**INFORME DE VISITA DE CONTROL N° 010-2018-
OCI/5338-VC**

**“VERIFICACIÓN A LA EJECUCIÓN DE LA OBRA:
MEJORAMIENTO DEL CAMINO VECINAL TRIPARTITO
COTAY TIPICOCHA DE YURACCPUNCO –
HUARMICOCHA – BETHANIA – PUNTO BIPARTITO
CERRO SALCANTI, DISTRITO DE ACOBAMBILLA,
PROVINCIA DE HUANCAMELICA – HUANCAMELICA”.**

FOTOGRAFÍAS N°s 1, 2, 3 Y 4

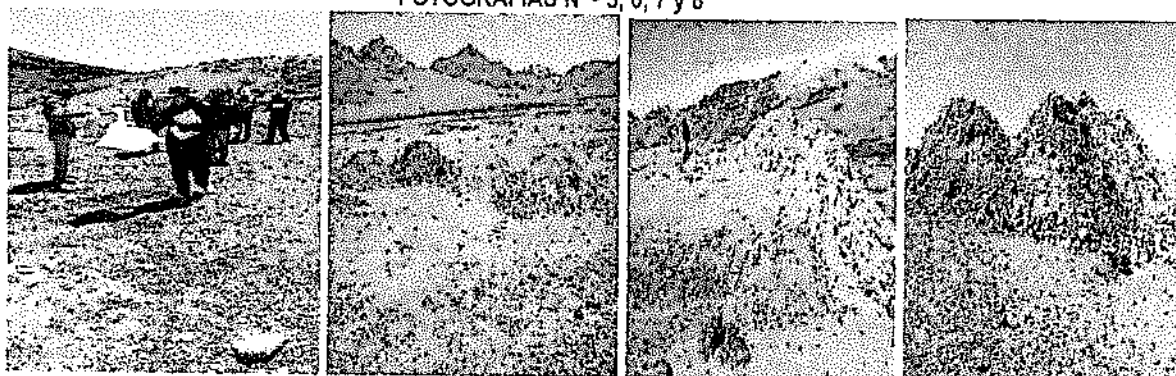
material de corte excedente, en un alto porcentaje de talud de corte bajo y en tierra suelta, fue arrojado a los terrenos adyacentes de la carretera existente, ocasionando alteraciones de la plataforma existente de la carretera, afectando el estado natural del terreno, plantas y/o vegetación silvestre, la fauna doméstico y silvestre, tal como se muestra en el siguiente panel de fotografías

Material de corte excedente arrojados a terrenos adyacentes de la carretera y no a los botaderos localizados en el plano clave del Expediente Técnico.

FOTOGRAFÍAS N°s 9, 10, 11 y 12

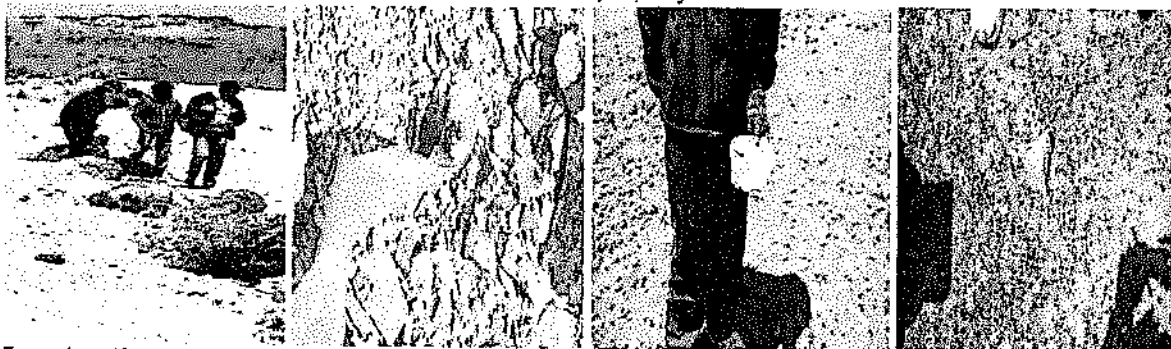
Tomas fotográficas, con personal del contratista, tratando de localizar los BMs, las mismas que no se encuentran monumentados, progresivas señalados a cada 20m en ciertos tramos en piedras móviles, puntos de intersección de dos alineaciones consecutivas (elementos de curvas) no se encuentran fijados y señalizados con pintura.
